**INFORME DE HITO DE CONTROL**  
**N° 3470-2025-CG/GRSM-SCC**

**OBRA: “MEJORAMIENTO DEL SERVICIO DE AGUA PARA RIEGO DEL CANAL TIOYACU - LA UNIÓN EN LAS LOCALIDADES DE ATUMPLAYA Y DOMINGO PUESTO DEL DISTRITO DE MOYOBAMBA - PROVINCIA DE MOYOBAMBA - DEPARTAMENTO DE SAN MARTÍN”, CON CÓDIGO ÚNICO DE INVERSIONES N° 2518482.**

**HITO DE CONTROL N.° 6 – REVISIÓN DE LA VALORIZACIÓN DEL MES DE ENERO DE 2025.**

**Imagen n.º 1**  
**Estructuras que conforman la bocatoma, que pueden verse afectadas, en caso de utilizarse el acero corrugado bajo las condiciones señaladas**

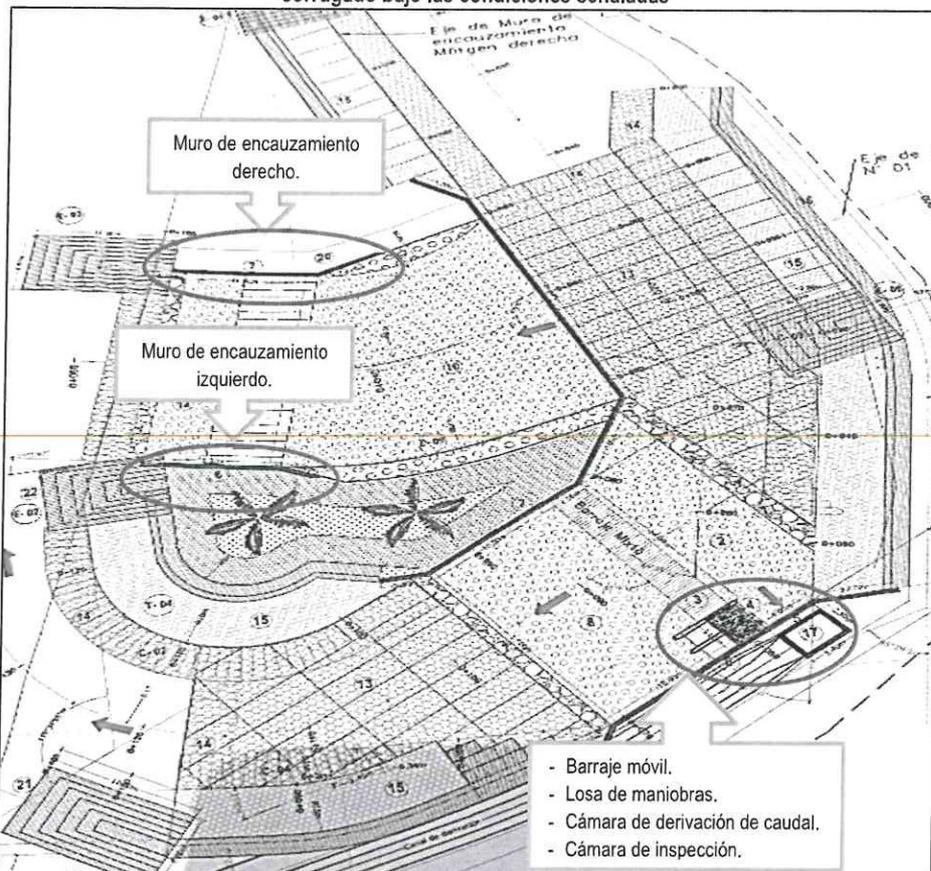
Es preciso señalar que, el hecho antes descrito, incumple con lo establecido en el numeral 3.7.5 de la Norma Técnica E.060, Concreto Armado del Reglamento Nacional de Edificaciones, en la que señala lo siguiente:

En este sentido, se observa que el almacenamiento inadecuado de las varillas de acero corrugado, expuestas a la intemperie en un área no adecuada, contribuyó a la oxidación del material, alterando sus características y propiedades físicas antes de su colocación en las estructuras de concreto armado; este proceso de corrosión, resultante de la oxidación, reduciría la resistencia a la tracción, la durabilidad y la capacidad de carga del acero, lo que, en última instancia, comprometería tanto la calidad como la vida útil de las estructuras que conforman la bocatoma como: Barraje móvil, Muro de encauzamiento derecha e izquierda, losa de maniobras, cámara de derivación de caudal y cámara de inspección, si se utilizara el material bajo esas características.

Ante lo sustentado, se describe las partidas que se vieran afectados por el uso de acero corrugado bajo las condiciones antes señaladas, según el siguiente detalle:

**Imagen n.º 2**  
**Sección de canal de la progresiva 5+800**

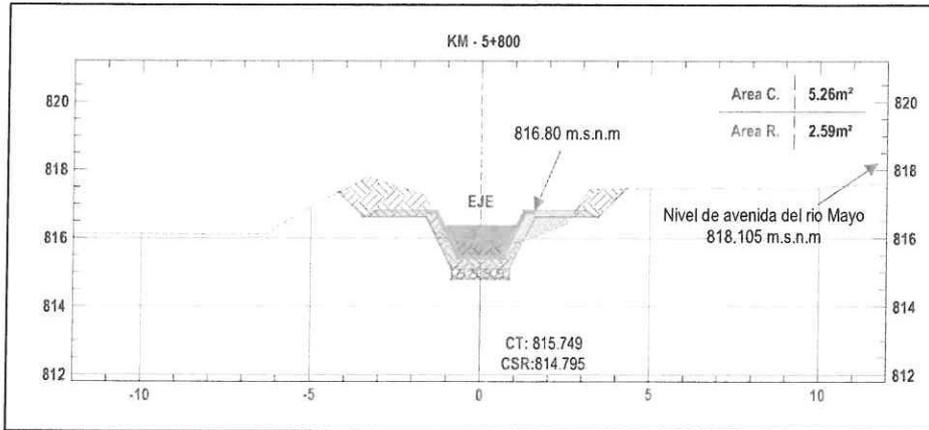
De la revisión del expediente técnico, se evidencia que las secciones del canal ubicadas entre las progresivas 5+800 y 6+140 se encuentran por debajo del nivel de la cota del terreno, además de estar expuestas, según el croquis registrado en el Acta de inspección física de obra (imágenes n.º 16 y 17), a desbordamientos del río Mayo. Al comparar las cotas del río Mayo con la sección transversal del diseño hidráulico del canal, se observa que el revestimiento del canal de espesor de 0,10 m y taludes de 0.5:1, estaría efectivamente expuesto a las fuerzas laterales de las aguas del río Mayo en avenidas altas. A continuación, se adjuntan las siguientes imágenes para mayor detalle:

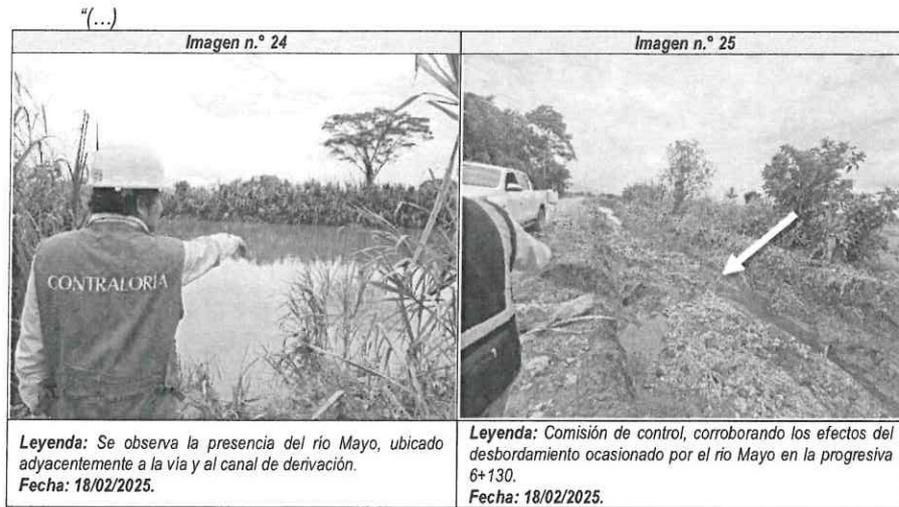
Según el evento registrado del 12 de febrero de 2025, el nivel del agua del río Mayo alcanzó una cota de 818.05 en la progresiva 5+800 y 818.126 en la progresiva 6+136. Este nivel fue debidamente registrado en el Acta, respaldado por un croquis elaborado por el Contratista en conjunto con la Supervisión, el cual detalla los puntos mencionados y de la cual la Comisión de Control ha dejado registro en el ítem 3.2 CANAL DE DERIVACIÓN del Acta de Inspección Física a la obra con CUI 2518482, suscrita el 20 de febrero de 2025, en la que se expone lo siguiente:

Estas aguas, al desbordarse, generarían empujes laterales sobre el revestimiento del canal, lo que podría causar erosiones en el terreno, infiltración de agua y el desplazamiento del revestimiento. Esto afectaría su alineación, la estabilización de la estructura y la eficiencia en el transporte del agua, debido a que el canal de derivación fue diseñado para transportar el agua con la máxima eficiencia hidráulica, minimizando las pérdidas durante su transporte, lo que justifica la necesidad de su revestimiento. Sin embargo, no está diseñado para soportar empujes o fuerzas laterales, las cuales podrían ocasionar el colapso de la estructura, reduciendo su vida útil y comprometiendo la funcionalidad del sistema de irrigación, así como el objetivo principal del proyecto.

Imagen n.° 14  
Orientación de los espigones

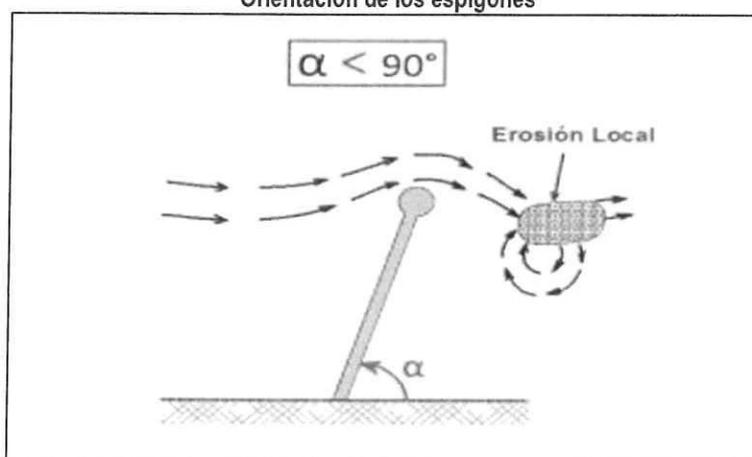
Respecto a la ubicación y orientación de los espigones, en el estudio hidráulico y estructural se señala que estos presentarían una orientación de  $60^\circ$  aguas abajo; sin embargo, no se evidencia un análisis específico que justifique dicha ubicación y orientación, tal como se observa en la siguiente imagen:

Imagen n.° 15  
Distribución de espigones en el área donde se proyecta la bocatoma

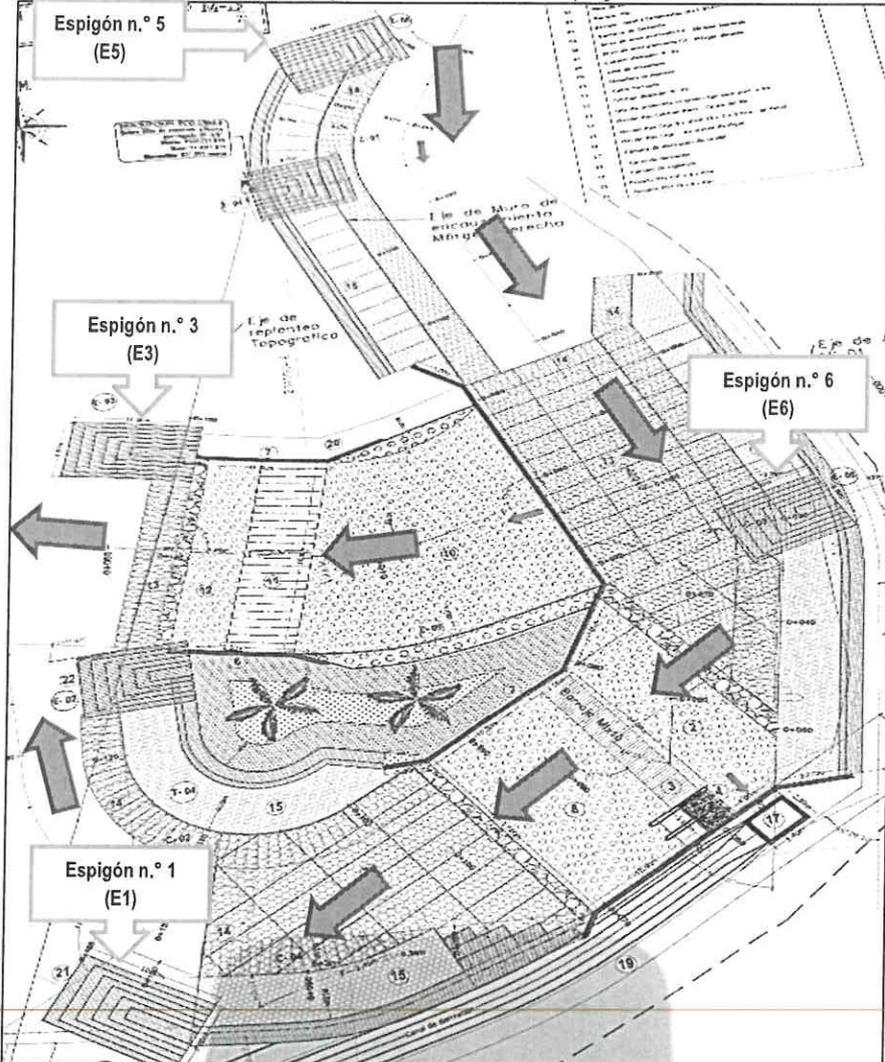
Del plano de planta de la bocatoma (véase imagen n.° 15), se desprende que las orientaciones de los espigones no coinciden con lo señalado en la imagen n.° 14, además, se advierte que la ubicación de los espigones y su orientación no se encuentran debidamente sustentadas, dado que en el estudio hidráulico y estructural del expediente técnico no se especifica un diseño (modelamiento hidráulico) que determine sus ubicaciones y ángulos (respecto al sentido del flujo), basado en parámetros hidráulicos como velocidad, dirección del flujo, distribución de sedimentos y las características específicas del cauce. Esta situación no garantizaría que la disposición actual de los espigones brinde una funcionalidad adecuada a las estructuras de la bocatoma.

La función de cada espigón que depende del objetivo del estudio hidráulico, podría, por ejemplo, guiar o direccionar el flujo del agua en lugar de disipar energía o controlar la erosión, promoviendo la sedimentación y la recuperación de riberas.

Del plano en planta de la bocatoma, y de la revisión selectiva de la ubicación y orientación de los espigones, se observa que no existe un patrón de diseño uniforme, ni se cumple con lo señalado en el estudio (que indicaba una orientación de 60° aguas abajo). Se presentan, por ejemplo, orientaciones distintas, como la del E5, que muestra una inclinación aguas arriba; si bien esto ayuda a amortiguar y reducir la velocidad del agua en su ingreso, no se especifica el ángulo de diseño que garantice una adecuada dirección del flujo, la reducción de velocidad y la prevención de remolinos o desviaciones indeseadas.
